**AVIS RELATIF A LA PROTECTION
CONTRE LES EVENTUELS EFFETS NOCIFS ET NUISANCES
PROVOQUES PAR LES RAYONNEMENTS NON IONISANTS
GENERES PAR DES ANTENNES EMETTRICES STATIONNAIRES**

Commune : GREZ-DOICEAU - Exploitant : ORANGE

Référence exploitant : 117W1_1/32117W1_1/42117W1_1/52117W1_1

Rapport n° 1549 / 2023

Figure 1 : Vue en plan des lieux de séjour et des points de contrôle

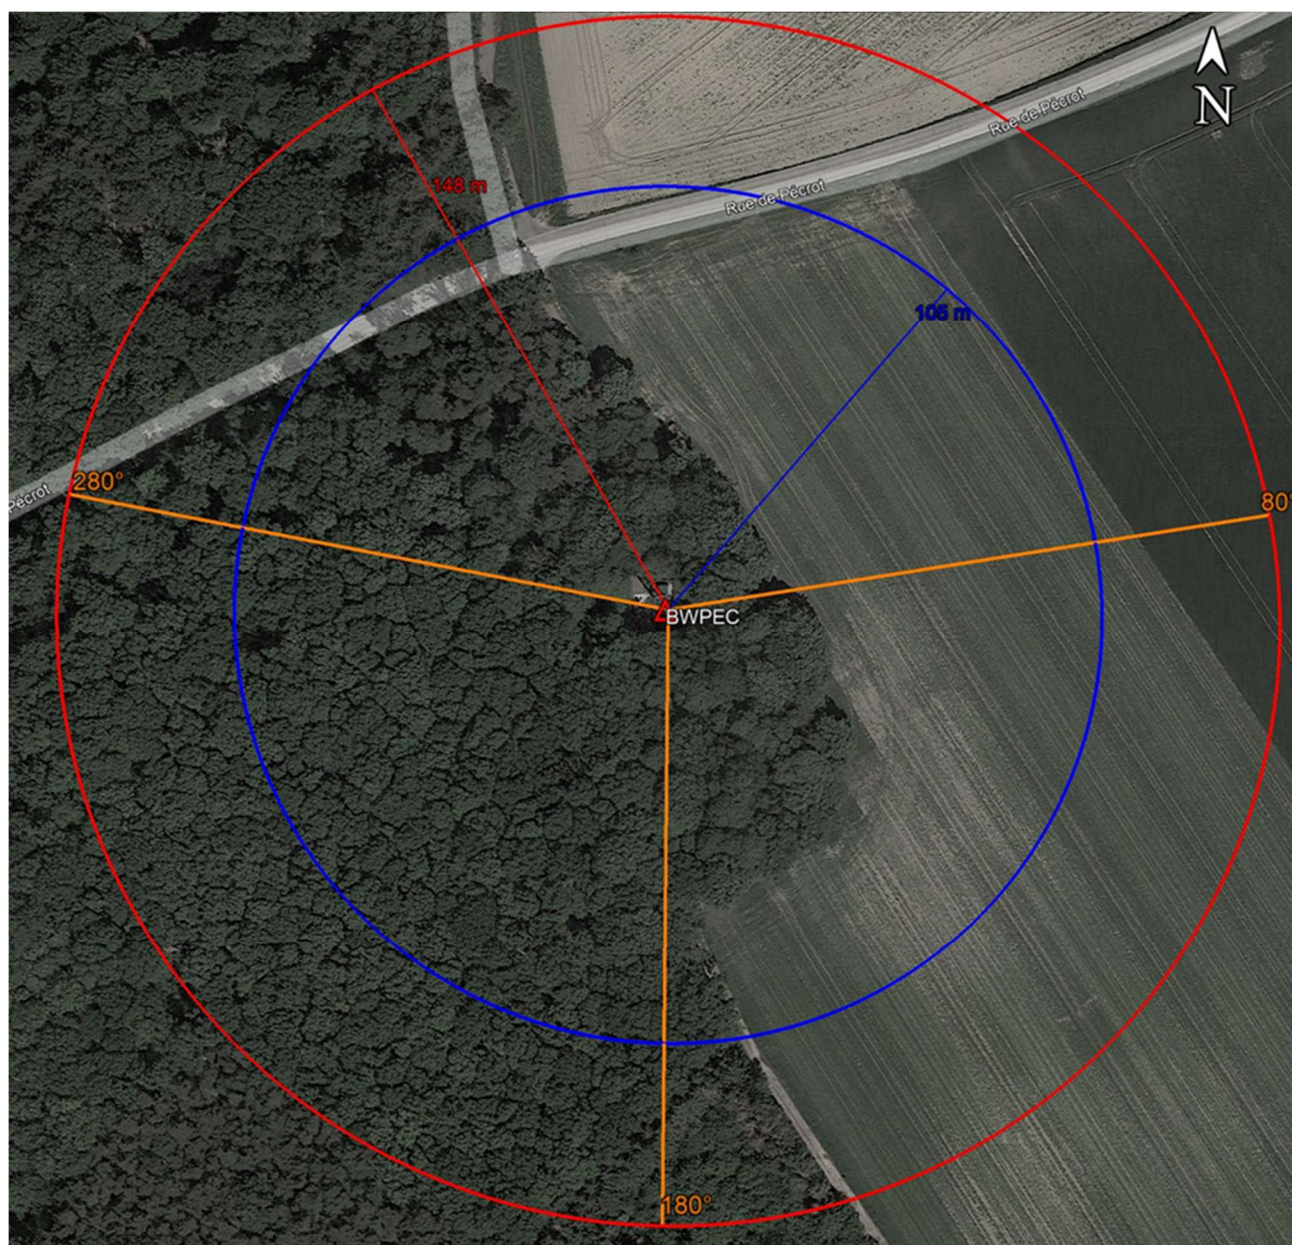
N° point de contrôle	LS	Atténuation (dB)	Indice d'exposition relatif à la limite par installation IE_i
Aucun lieu de séjour ne se trouve dans la zone où la limite d'immission pourrait être atteinte

En ce qui concerne les antennes de l'installation mentionnées dans le tableau 1, la distance maximale à laquelle la limite pourrait être atteinte, à l'extérieur, est égale à 101,6 m. S'il n'y a pas de LS à une distance inférieure, les antennes respectent forcément la limite d'immission.

Dans le cas des LS situés à l'intérieur des bâtiments, une atténuation d'obstacle est prise en compte et il en résulte que la distance maximale à laquelle la limite pourrait être atteinte se réduit à 71,9 m.

Figure 2 : Vue en plan des installations d'antennes dans un rayon de 300 mètres autour de l'installation faisant l'objet de la demande d'avis

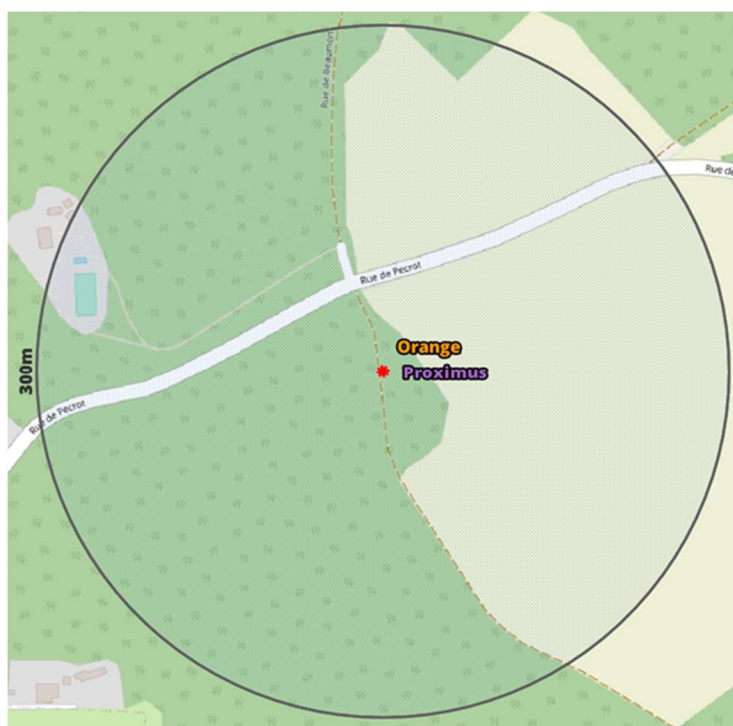
Compte tenu du nombre d'installations localisées dans la figure 2, il apparaît que l'intensité du rayonnement électromagnétique généré, dans les lieux de séjour situés à proximité de l'installation référencée dans le paragraphe 2, par l'ensemble des antennes émettrices stationnaires de l'ensemble des exploitants du même site d'antennes émettrices stationnaires respecte la limite fixée à l'article 4, § 2 du décret.
